# Ekstern kvalitetssikring - Hastighedsopgradering Fredericia-Aarhus

Midtvejsrapport

Transport-, Bygnings- og Boligministeriet

16. maj 2017

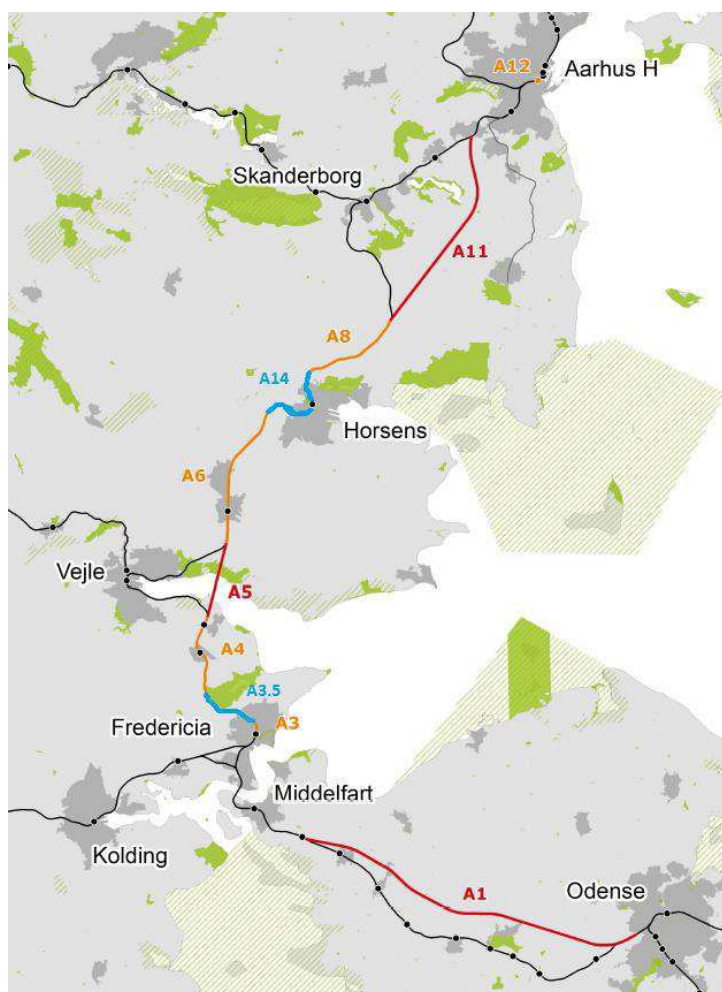
Dette projekt hastighedsopgraderer delstrækningerne A3, A3.5, A4, A6, A14 og A8 imellem Fredericia og Aarhus, som er markeret med orange og blå farver i omstående figur.
